Expediente Rol F-054-2014

S-AAS402-0517-0455 – Mayo 2, 2017

En lo principal, presenta obras de apoyo a solución transitoria que indica; **en el otrosí**, acompaña documentos.

Figura 1: Esquema de Sistema de Bombeo Existente

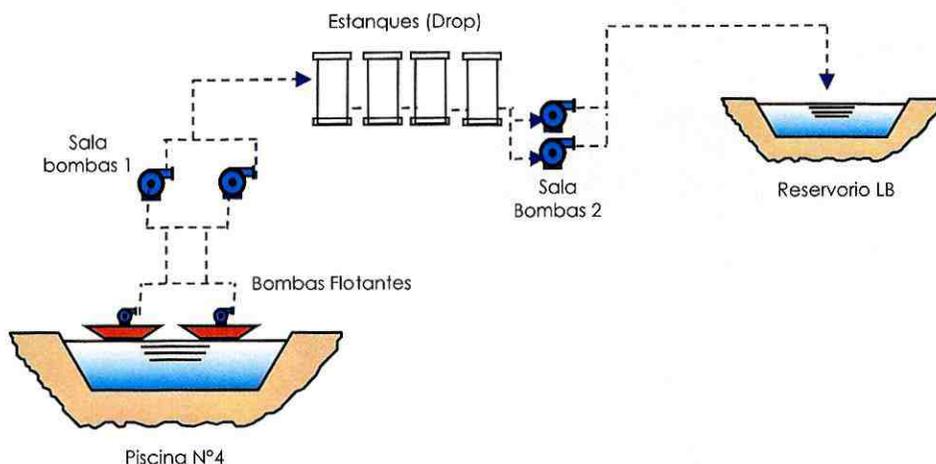
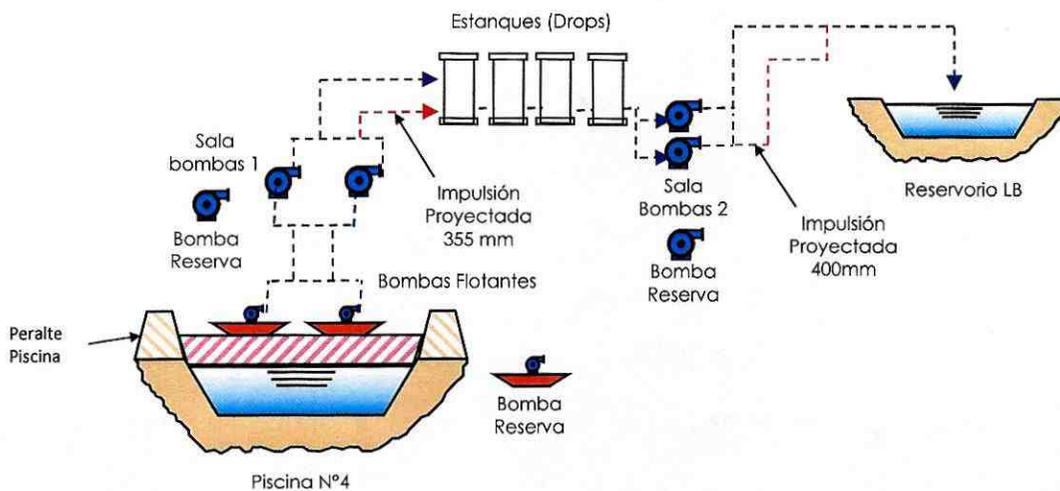
- Aumento de la capacidad de bombeo y conducción de drenajes ácidos desde la piscina de acumulación hacia las áreas industriales.

| Medida ejecutada | Obras solución transitoria visadas (Ord. N°48/2016) | Obras de apoyo requeridas |
|-------------------------------------------------------------------|-------------------------------------------------------------------------------------------------------------|-------------------------------------------------------------------------------------------------------|
| Sistema para conducción de aguas hacia instalaciones industriales | Bombas flotantes en piscina 4 para impulsión a 2 estaciones de bombeo con capacidad máxima de 115 l/s | Aumento de la capacidad instalada de bombeo a 280 l/s para afrontar eventos excepcionales con holgura |

La figura 1 presenta el esquema de bombeo de la solución transitoria visada en el Ord, N°48/2016 y la figura 2 el esquema requerido para fortalecimiento del sistema.

Figura 2: Esquema de Sistema de Bombeo repotenciado
